地球惑星科学連合 2008 大会：活断層と地震災害軽減セッションの緊急レポート

地球惑星科学連合 2008 大会 (in 幕張メッセ) 5 月 27 日 (火) 開催の「活断層と地震災害軽減」のセッションに参加し、東洋大学の渡辺満久さんのグループの発表を聞いた。発表の様子を伝える (文責は原子力資料情報室)。

発表者：渡辺満久さん (当日のプログラムの 4 番目)

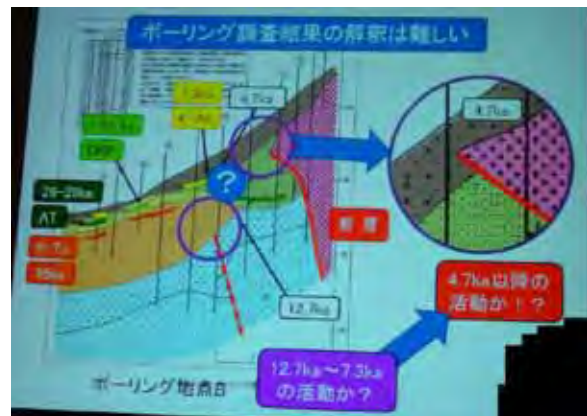
敦賀原発 1 号機とふげんの写真によって (2 号機は出来ていない時の写真)、非常にきれいな典型的な河谷の左ずれを確認した。私たちはこの段階で「活断層がある」という確信を持ち、検討を続けてきた。

活断層とリニアメントの関係を説明する。敦賀原発を建設・運転している日本原電 (原電) は直線的な崖に注目してリニアメントを決定した。これに沿っては、私たちは何のズレも認めることはできなかった。私たちが注目したのは、川が曲がっている、谷底平野が折れ曲がっている、

このような場所を連ねて(断層)と判読するので、リニアメント判読とはマツタク違う。少なくとも、こういうところは、リニアメント判読ではひけない。

少しの違いではないかという意見もあるが、たとえば、ここをリニアメントと認定して掘ってみても何も出ない。断層があるのに、ここで調査したが何も出ないから、「断層がない」ということになりかねない。まず正しい位置認識をするのが、第1に必要な。いろいろなサイドで問題として出てくる。

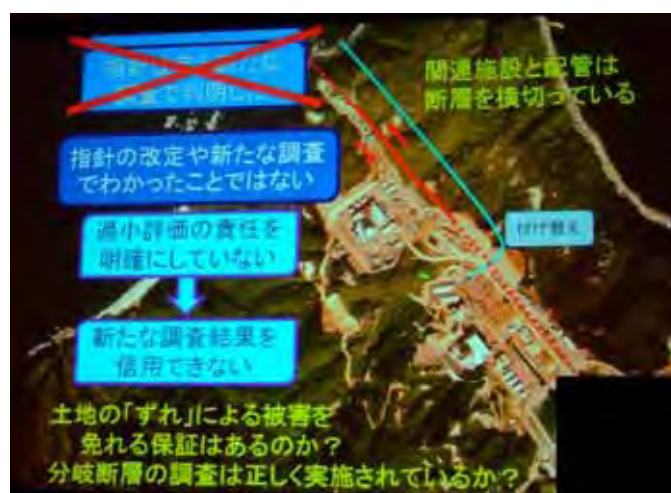
断層露頭があり、ボーリングで断層をつかんでいても、(さらに問題があるので)ボーリングの解析について実例を2つ上げる。原電はボーリングを11本掘っていて、10万年前の火山灰、6万年前、3万、チョットあたらしい7000年前くらいの火山灰を認めて、ここに断層を記載している。しかしこの部分は断層ではない、と記載されていて、とても驚くべき話だと思った。日本原電の説明は、10メートルくらいのオーバーハングした崖が、5万年間ずっと安定していて、そこに順次若い地層がアバット(起伏を埋めるように新しい地層が堆積した)したと言っている。これに対して私が言ったわけではないが、「犯罪的行為だ」というコメントがあったくらいで、こんなことはありえない。これは断層と認定するべきで、これは非常に大きな誤り。この段階で、年代を信用すれば、約13000~7000年前くらいの地震がここで起こったと言える。

もう一つボーリングの調査でやってはいけないことがあって、ボーリングで分かるのは、(ボーリング地点の情報)だけなので、ボーリングとボーリングの間に関しては推定で書いている。明らかにこれは恣意的に図を書いている。この部分を断定的に書くのは非常に難しい。敢えて私が別の意味で恣意的に書けば、こういうふうにも書ける。そうすると最終の活動期はもっと新しくなる。どちらが正しいとはこの段階では言えないが、断定的にこう書いてしまうと、誤りを犯す。

原電は、ボーリングを掘った箇所でもトレンチ調査も行っていて、壁面が出てきている。この形状をよく見ていただく。これがアバットしたといわれている地層。説明はいらないと思う。最新イベントも私たちの主張に近づいている。この図は本当は反対の壁面、図をあわせるために裏からみている。

確実な断層はこう推定されて、2号機の排水路が断層を横切っている。これを付け替えるという事になっている。それは大変結構なことだが、問題は先ほどのボーリングデータの解析について、(原電は)「間違っていない」と言っていること。「指針が変わったことと、新たな調査が実施されたことではじめて分ったことであり、あれは間違っていなかった」と言っている。これは大変大きな問題だと思う。

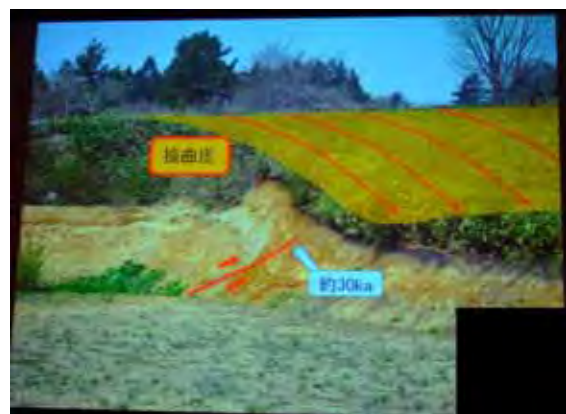
六ヶ所には、海成段丘面があって従来から出土西方断層という断層があることは知られている。

私が問題にするのは、出土西方断層を含むもう少し広い範囲の変形ゾーン。段丘は、ここでは平らでほとんど水平だが、このゾーンに入ると急激に海側に傾き始める。

時間的制約で、層序の話は詳しくできない。これだけの地点で、海成層を洞爺（火山灰）が直接覆っているのを確認しているので、一連の段丘が変形していることは間違いない。

断層露頭と、A-B断面を見ていただく。

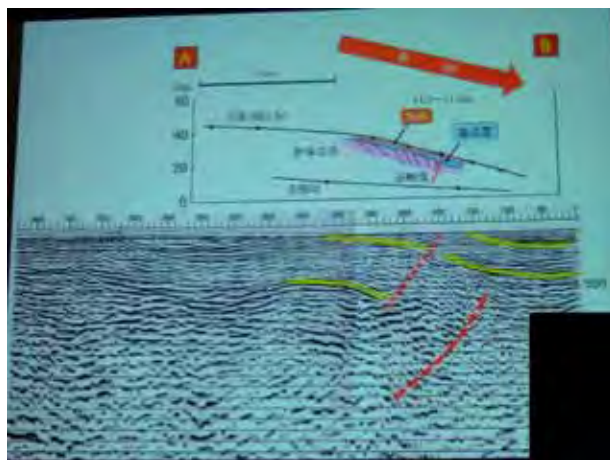
これが断層露頭だ。段丘堆積物、若いものですが12万年で、テフラの年代は（原燃に）したがっているが8万～3万年くらいまでのテフラは変形させている。

見ておわかりいただけるように、数メートルくらいのあまり広くない短波長の撓曲崖を形成している。露頭で見える逆断層だ。問題にするのは、もう少し波長の大きいもので、第三系は大きく傾斜していることが露頭で確認出来るし、海成層がそれを覆って、さらに洞爺が直接それを覆っているの、一連の、S面、いわゆる下末吉面相当面だ。

これが西側ではほとんど水平なのだが、海側では4%という大きな傾斜で突っ込んでくる、こ

れが大きな問題だ。明らかに隣に流れている川（老部川）の勾配より大きい。

通常これを見れば私たちは、地下で逆断層が動いた撓曲構造と判断する。

先ほどの露頭で見えている逆断層はここにあるわけで、数メートルくらいの比高を出しているが、連続性が良くないので、この断面を取ったところには、この断層の影響は出ていない。

この地下構造は日本原燃が非常に詳しく調べている。これは日本原燃の作成した図で、露頭で見える断層。問題にしているのは、もっとこちらに傾いている、これが地下の地層にもちゃんと現れているということだ。

ここに引くかどうかは別にして、こういう断層を想定するべき、と考える。

C-D 断面だ。ほとんど水平なのが約 3 パーセントの勾配で上がっていく。地下構造はやはり平行なものが見えていて、逆断層が推定できる。

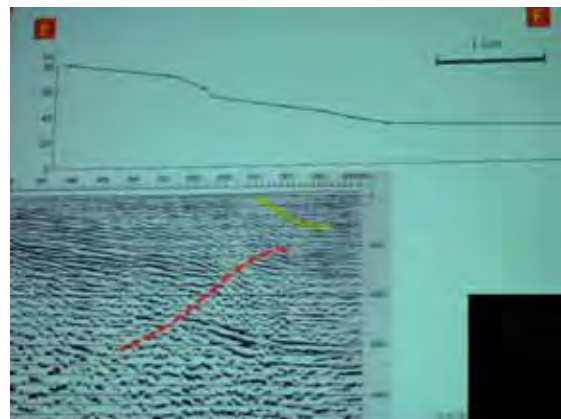
これは段丘崖だが、問題はここからの立ち上がりだ。海側から見ている写真だ。ここだが、何のステップもなしに、スーと上がっていく。地下構造も、こういう傾いた地下構造があって反斜面を考えれば、地下に逆断層を想定してもいいんだろう、と思う。

変異量はこの通りだが、日本原燃はこの(出土西方)の断層が南に繋がらないという調査を非常に詳しくされているが、それはそれは結構だが、そこに注目が行きすぎて、リニアメント判読的調査をやっているために、どうしてもこういうものは見落とされる可能性が強いのではないか。ここで問題は2つあって、核燃料サイクル施設でズレによる被害が検討されているだろうか。つまりここで土地が折れ曲がるというところに引っ掛かっているのです、その影響をちゃんと考慮されて、耐震ではなく、ズレにたいする設計がなされているか心配だ。

それから、十分大きい地震を想定されて耐震設計されているようなので、それで大丈夫と信じたいと思うが。これがこの小さい断層を想定してるわけで、私に言わせるとこの本体を見逃しているのです、もう一度よく検討していただけないだろうかという思いがある。
